اکسیژن پلازا

کافه گلخانه

شماره نقشه : A08-1

ویرایش تاریخ ۱۴۰۳/۰۳/۲۰

پلان کافه گلخانه  
SC: 1/100

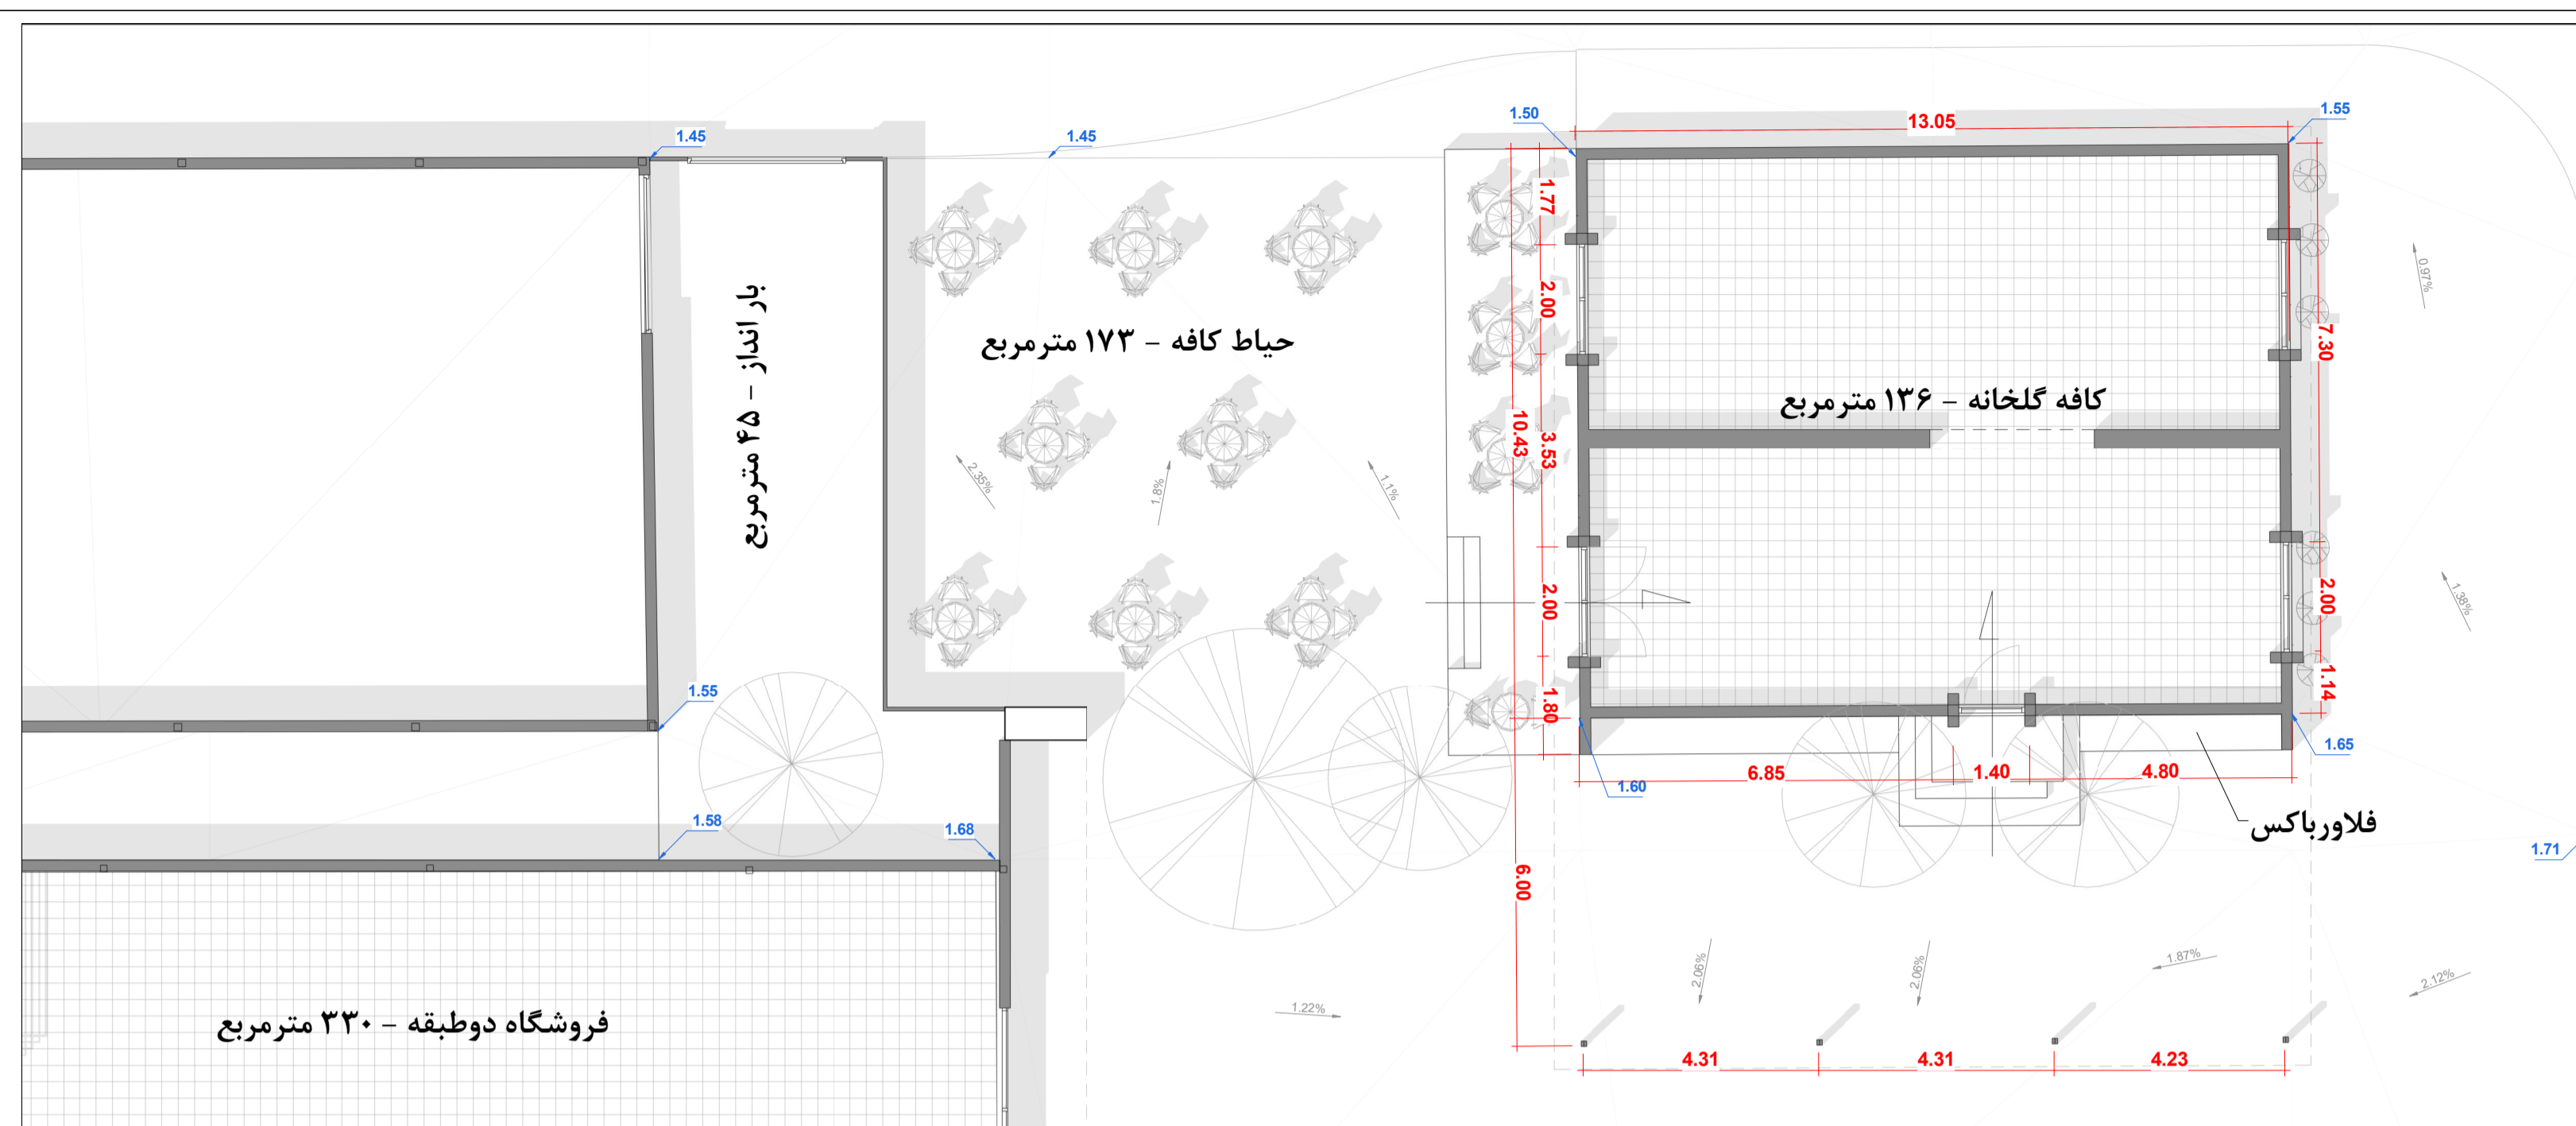
با توجه به وضع موجود سقف کافه گلخانه و شیب آن، به دلیل اینکه فضای خالی بالای هر پنجره در نمای جنوبی و نمای شمالی یکسان نبود و همچنین پنجره های مورد طراحی در مرکز فضای کافه گلخانه قرار نمیگرفت باعث عدم توازن در میلان کافه میشد. با مشورت دفتر فنی و تیم اجرایی و نماینده کارفرما جابجایی در محل قرارگیری پنجره های جهت غربی اتفاق افتاد.

با انجام این کار چون ریتم نامتقارن در نمای شمالی و جنوبی ایجاد میشد، یک دیوار ۶۰ سانتی به سمت شرقی اضافه گردید تا ریتم و تقارن اصلاح گردد.

- ایجاد فضای مناسب تری جهت چیدمان و طراحی داخلی کافه گلخانه

- بزرگتر شدن ایوان جنوبی و امکان اضافه کردن یک میز و دو صندلی جهت بهره وری بیشتر کافه گلخانه

- ایجاد فضای با نشاط و دلچسب تر در ضلع شرقی جهت چیدمان میز و صندلی و بهره برداری با کیفیت تر
